TRANS/WP.29/GRSP/2000/15
15 septembre 2000

PROPOSITION DE PROJET D'AMENDEMENTS AU RÈGLEMENT No 44
(Dispositifs de retenue pour enfants)

Communication de l'expert des Pays-Bas

Figure 1

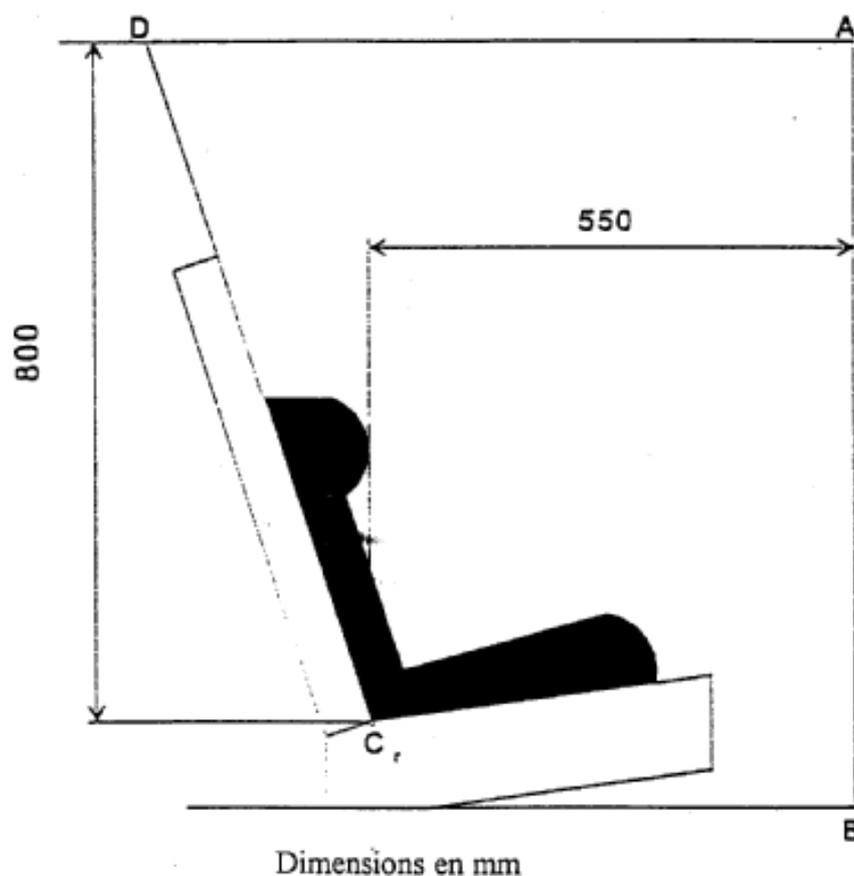
"7.1.4.4.1.1 Dispositifs de retenue pour enfants faisant face vers l'avant : la tête du mannequin ne doit pas franchir les plans BA et DA, tels qu'ils sont définis dans la figure 1 ci-dessous, *aussi longtemps que le mannequin ne s'est pas définitivement immobilisé.*

Figure 2

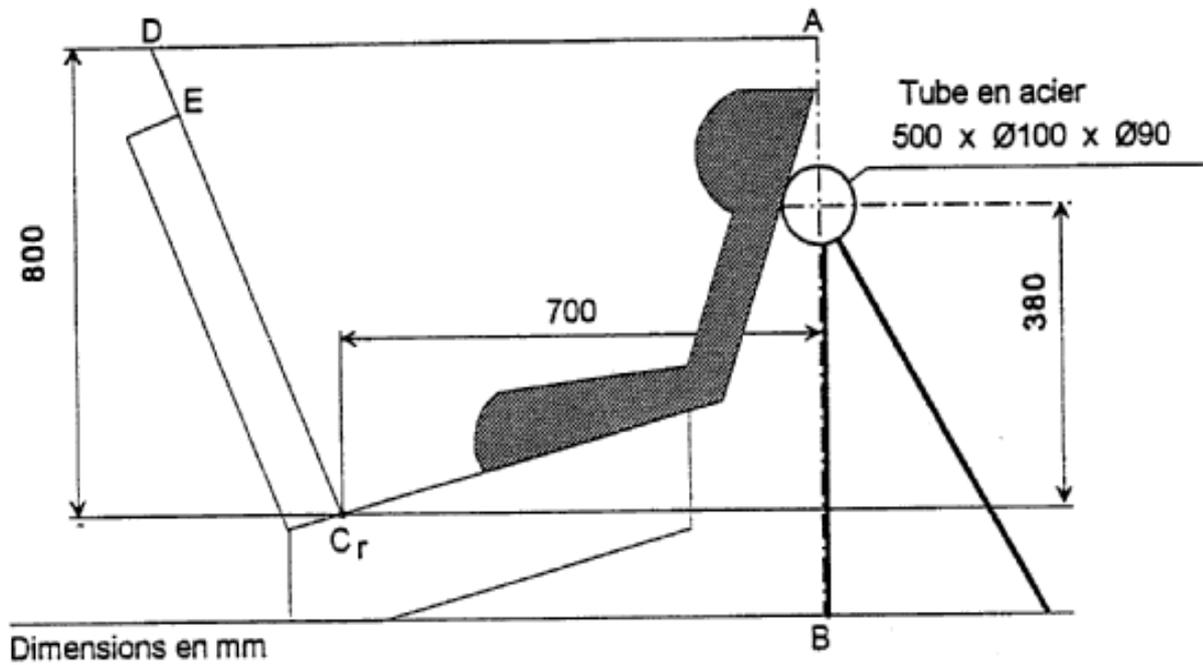
"7.1.4.4.1.2.1 Dispositifs de retenue pour enfants appuyés contre la planche de bord : la tête du mannequin ne doit pas franchir les plans AD et DCr, tels qu'ils sont définis dans la figure 2 ci-dessous, *aussi longtemps que le mannequin ne s'est pas définitivement immobilisé.*

Figure 3

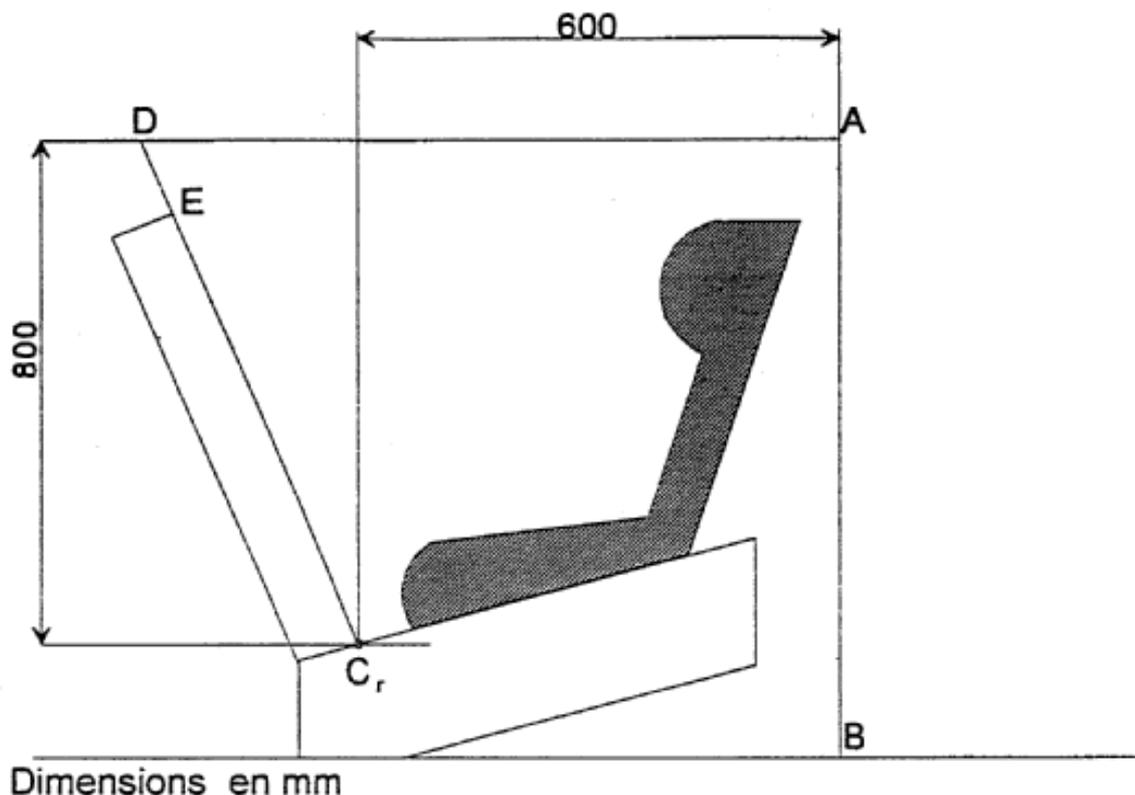
"7.1.4.4.1.2.2 Dispositifs de retenue pour enfants du groupe 0 non appuyés contre la planche de bord, et nacelles : la tête du mannequin ne doit pas franchir les plans AB, AD et DE, tels qu'ils sont définis dans la figure 3 ci-dessous, *aussi longtemps que le mannequin ne s'est pas définitivement immobilisé.*
